保地水建〔2021〕8号

保山市小地方水库工程建设管理局 关于质量监督检查存在问题整改报告

保山市水利水电工程质量监督站：

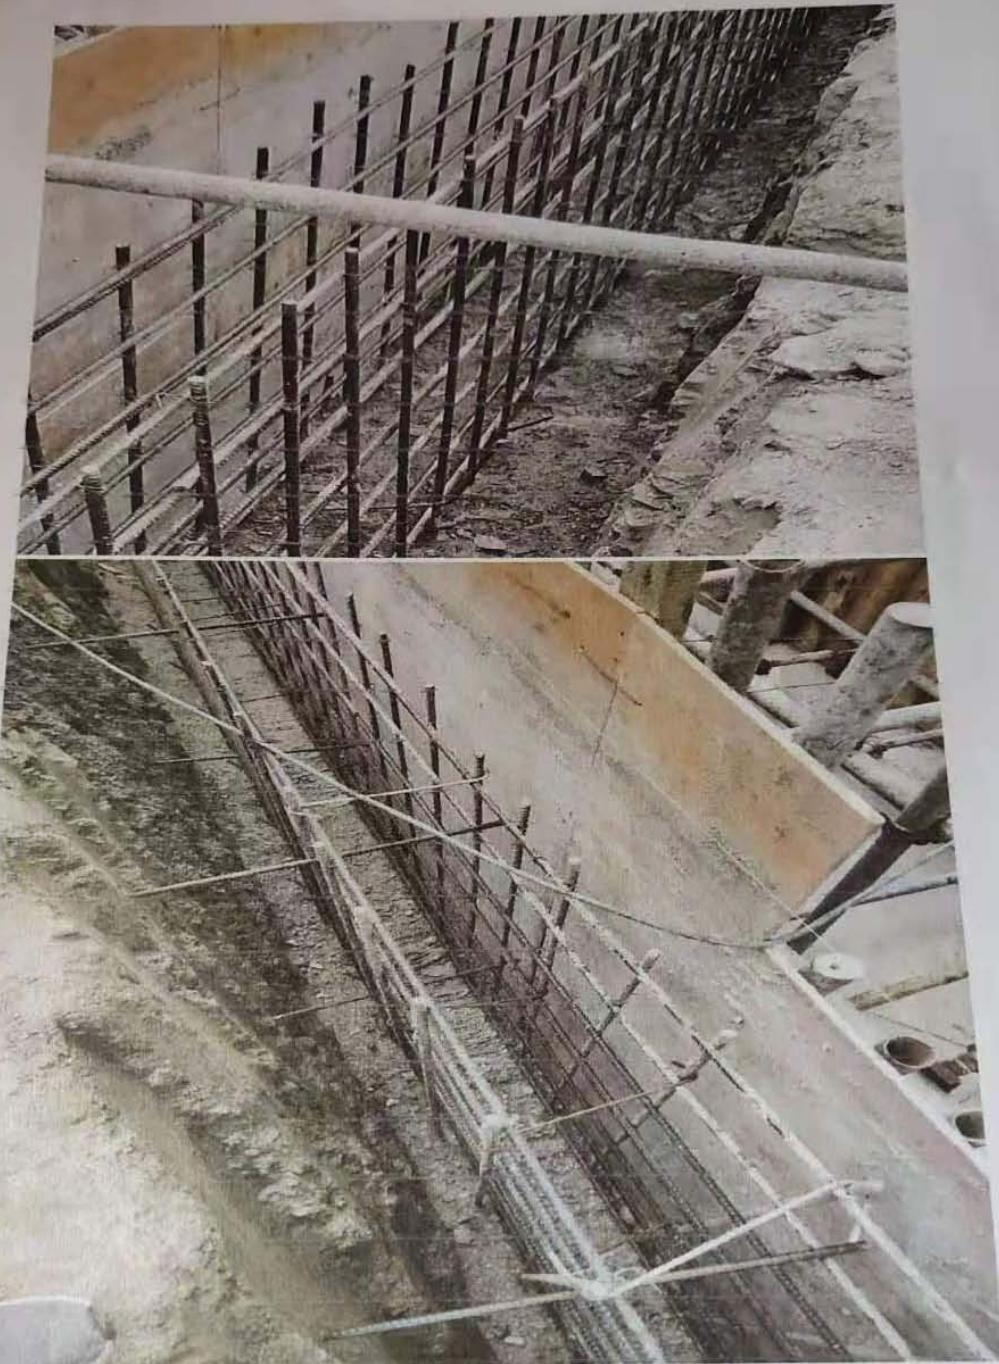
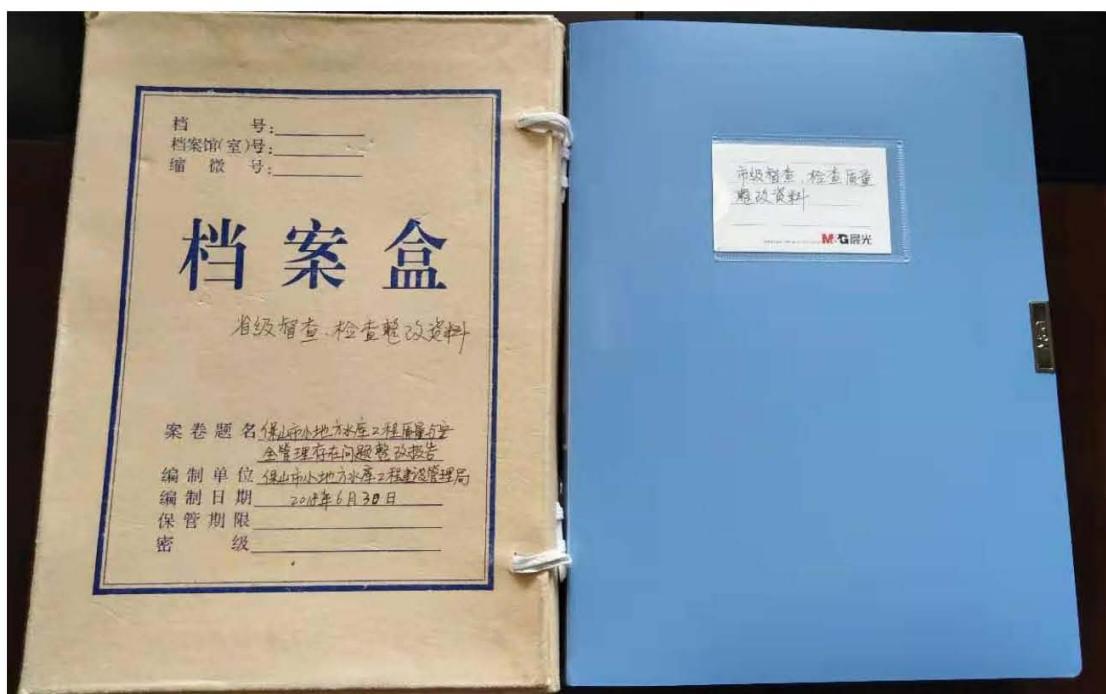
(一)溢洪道混凝土浇筑施工中施工缝面未处理，工序质量控制不严格。该工程溢洪道混凝土浇筑施工中，施工缝面未凿毛处理，仓面堆积浮土、砂石、木屑等杂物，部分钢筋未预留保护层，工序质量控制不严格。不符合《水工混凝土施工规范》(SL677—2014)第4.5.1条、第11.4.1条及《水利水电工程单元工程施工质量验收评定标准—混凝土工程》(SL632—2012)第4.2.2条、4.4.2条的规定。

整改情况：溢洪施工单位云南信丰建筑工程有限公司已按检查整改要求，对施工缝面未凿毛处理、仓面堆积浮土、砂石、木屑等杂物，部分钢筋未预留保护层的地方立即进行了反工处理。

整改前

整改中

整改后

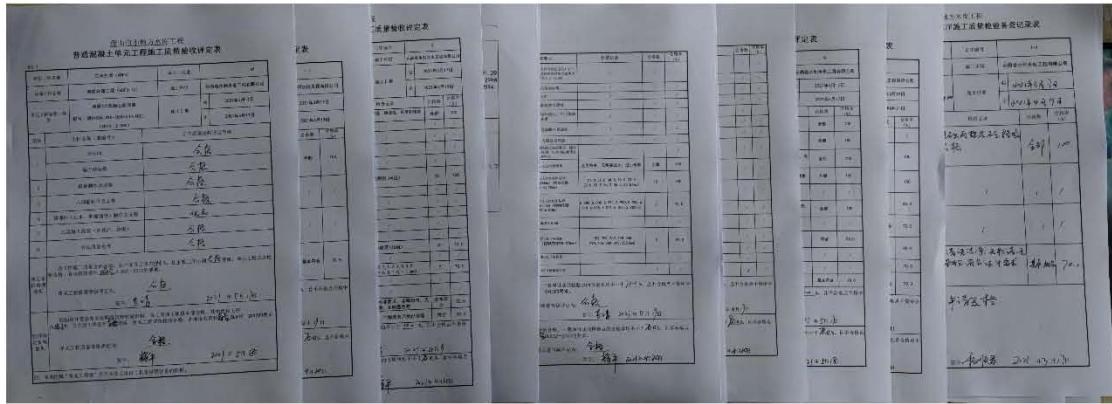
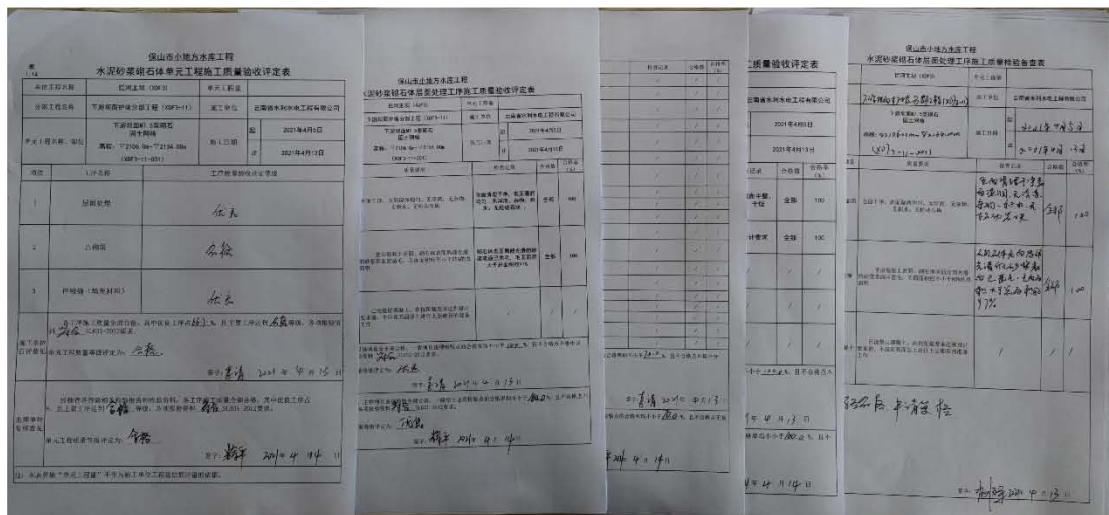
(八) 工程质量“三检制”工作不落实。该工程溢洪道工程施工单位云南信丰建筑工程有限公司未按《水利水电工程单元工程施工质量验收评定标准》设置工程质量“三检表”，已完成的溢洪道工程消力池段施工无三检记录。拦河坝施工单位云南省水利水电工程有限公司正在施工的坝顶工程、坝体上下游坝坡工程无工程质量三检记录资料。相关施工单位工程质量“三检制”不落实。不符合《水利工程质量安全管理规定》（水利部令第7号发布、水利部令第49号修订）第十七条、《水利工程建设管理规定（试行）》（水建〔1995〕128号印发、水利部令第46号修订）第二十条的规定。

整改情况：1、溢洪道工程施工单位云南信丰建筑工程有限公司已按《水利水电工程单元工程施工质量验收评定标准》设置工程质量“三检表”，已完成的溢洪道工程消力池段施工三检记录。

2、拦河坝工程施工单位云南省水利水电工程有限公司正在施工的坝顶工程、坝体上下游坝坡工程已完成工程质量三检记录

资料。拦河坝施工单位已落实工程质量“三检制”。
